DIREZIONE GENERALE VALUTAZIONI AMBIENTALI

DIVISIONE V – PROCEDURE DI VALUTAZIONE VIA E VAS

OGGETTO: [ID: 9689] Elettrodotto Colunga-Calenzano ed opere connesse - Varianti Non Localizzative sostegni n. 10, 27, 41, 42, 1G. Valutazione Preliminare ai sensi dell'art. 6, c. 9, del D.Lgs. 152/2006. Nota Tecnica.

Figura 3 delocalizzazione sostegno 10

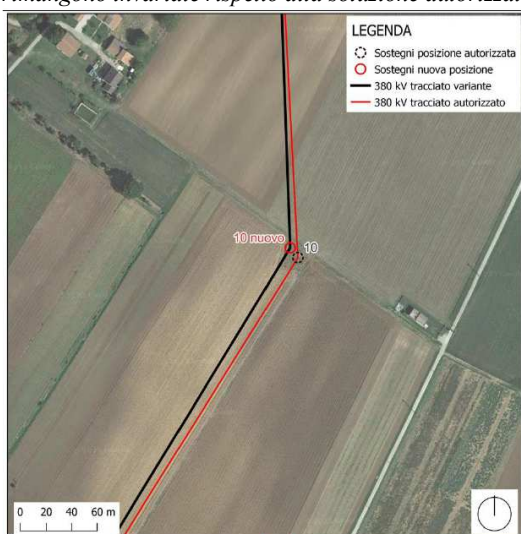
*Sia nella posizione autorizzata sia nella nuova posizione a seguito dello spostamento, il sostegno ricade in un'area agricola pianeggiante, utilizzata a seminativo. Lo spostamento rispetto alla soluzione autorizzata è di circa **9,8 m**, all'interno della Distanza di Prima Approssimazione (DPA) autorizzata ed è stato previsto ai fini del rispetto della distanza di sicurezza da un metanodotto interrato SNAM, rilevato nel dettaglio in campo nel corso della fase di progettazione esecutiva. Lo spostamento è stato inoltre concordato con il proprietario e avviene all'interno della stessa particella catastale. L'altezza e le caratteristiche tecniche del sostegno n. 10 rimangono invariate rispetto alla soluzione autorizzata.*

Figura 4 delocalizzazione sostegno 27

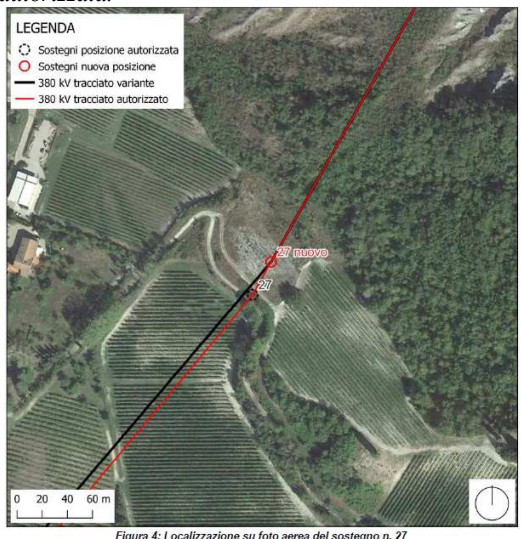
Il sostegno nella posizione autorizzata insiste tra 2 strade campestri a servizio di vigneti, entro un'area con un dislivello morfologico di circa 2,5 m; questo elemento rende necessario eseguire sbancamenti per realizzare la base del sostegno tubolare in progetto (per il quale non è possibile una fondazione con zoppicature). La soluzione monostelo del sostegno in oggetto deriva dalla ottemperanza delle prescrizioni A19 del D.M. n. 0000275 del 17/11/2014 e C.24 della DGR Emilia Romagna 1735 del 19/11/2012. La scarpata presente è inoltre interessata dalla presenza di vegetazione che con lo spostamento viene quindi preservata. Nel caso della nuova posizione, l'area risulta invece un incolto pianeggiante. Lo spostamento del sostegno rispetto alla soluzione autorizzata è di **circa 30 m** verso nord-est, all'interno della Distanza di Prima Approssimazione (DPA) autorizzata. Lo spostamento avviene in accordo e su richiesta del proprietario, all'interno della stessa particella catastale. L'altezza del sostegno n. 27 rimane invariata rispetto alla soluzione autorizzata.

Con specifico riferimento al sostegno n.27 il Proponente afferma che, rispetto al progetto approvato, la nuova soluzione risulta comunque migliorativa in quanto consente di allontanare il sostegno dalla vegetazione presente sulla scarpata ed evitare importanti sbancamenti, spostando il sostegno in un'area incolta pianeggiante; il Proponente dichiara infatti che *“lo spostamento è necessario in quanto, nella nuova posizione pianeggiante, si riesce meglio ad adattare la base del sostegno tubolare (che non ha possibilità di zoppicature come i piedini di un sostegno a traliccio, maggiormente adattabile a dislivelli). La necessità di prevedere un sostegno tubolare deriva dalla ottemperanza delle prescrizioni A19 del D.M. n. 0000275 del 17/11/2014 e C.24 della DGR Emilia Romagna 1735 del 19/11/2012. La precedente posizione insiste entro un dislivello tra due strade campestri che con la variante è possibile non modificare, evitando importanti sbancamenti. La nuova posizione consente inoltre di allontanare il sostegno dalla vegetazione presente”*.

Figura 5 delocalizzazione sostegno 41

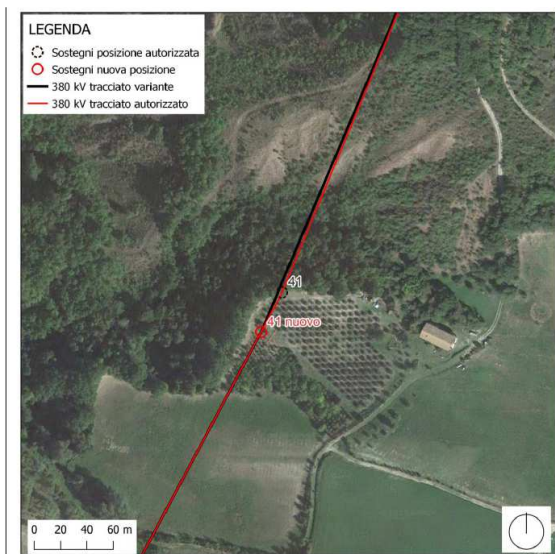
Il sostegno n. 41 nella posizione autorizzata presenta in parte una interferenza con una formazione vegetata, riconducibile alla definizione di bosco secondo le cartografie regionali, in prossimità di una scarpata morfologica. Nella nuova posizione vengono risolte tali interferenze, spostando il sostegno in un'area incolta pianeggiante. Lo spostamento del sostegno n. 41 rispetto alla soluzione autorizzata è di **circa 34 m** in direzione sud ovest, all'interno della Distanza di Prima Approssimazione (DPA) autorizzata. Lo spostamento è stato concordato con il proprietario e avviene all'interno della stessa particella catastale. L'altezza del sostegno n. 41 rimane invariata rispetto alla soluzione autorizzata.

Figura 6 delocalizzazione sostegno 42

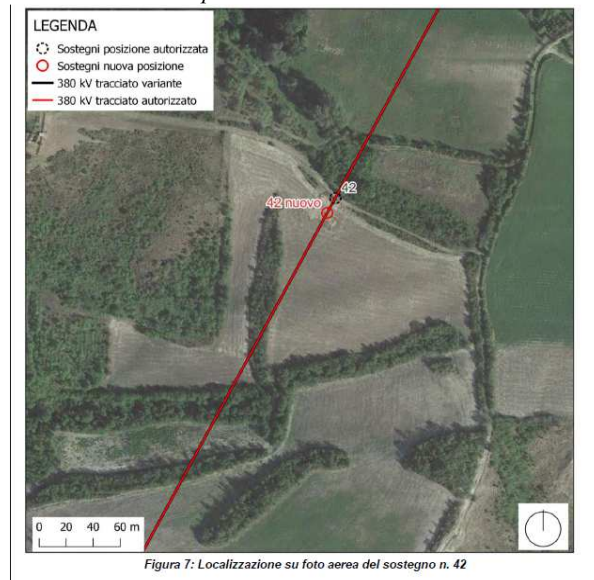
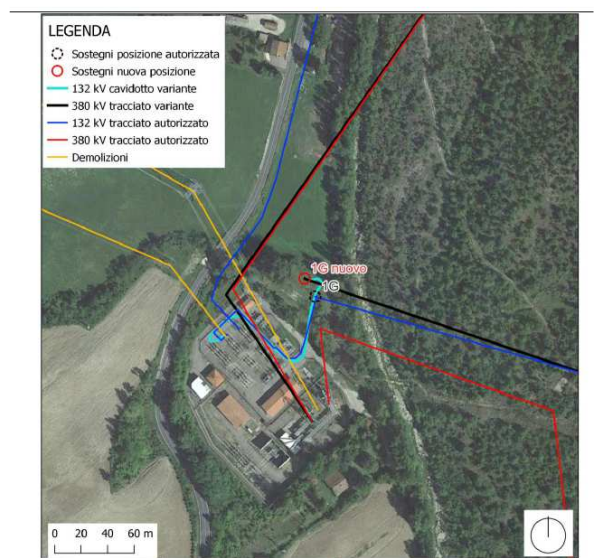
Il sostegno n. 42 nella posizione autorizzata ricade entro una pista campestre in prossimità di una scarpata. Lo spostamento verso sud-ovest consente di delocalizzare il sostegno nell'area agricola limitrofa, su terreno pianeggiante. Lo spostamento del sostegno n. 42 rispetto alla soluzione autorizzata è di **circa 12,7 m**, all'interno della Distanza di Prima Approssimazione (DPA) autorizzata. Lo spostamento è stato concordato con il proprietario e avviene all'interno della stessa particella catastale. L'altezza del sostegno n. 42 rimane invariata rispetto alla soluzione autorizzata.

Figura 9 Siti Natura 2000 e alle Aree Naturali Protette (EUAP)

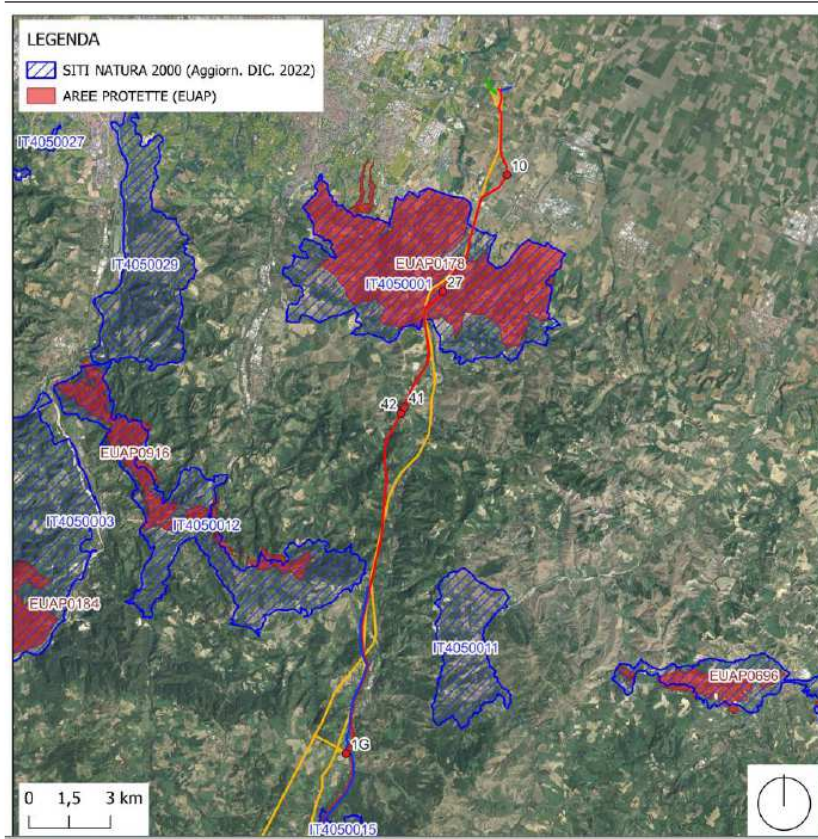
SOSTEGNO	DISTANZA
10	Dista circa 1700 m dalla ZSC/ZPS IT4050001 – Gessi Bolognesi e Calanchi dell'Abbadessa, in parte coincidente anche con l'omonimo Parco Regionale (EUAP 0178), posti a sud rispetto a tale sostegno.
27	INTERFERENZA DIRETTA con la ZSC/ZPS IT4050001 – Gessi Bolognesi e Calanchi dell'Abbadessa e omonimo Parco Regionale (EUAP 0178). Si specifica che non sono interessati habitat.
41-42	Distano circa 2500 m dalla ZSC/ZPS IT4050001 – Gessi Bolognesi e Calanchi dell'Abbadessa, in parte coincidente anche con l'omonimo Parco Regionale (EUAP 0178), posti in direzione nord rispetto ai sostegni.
1G	Dista circa 2300 m dalla ZSC IT4050015 La Martina, Monte Gurlano, posta a sud rispetto a tale sostegno.
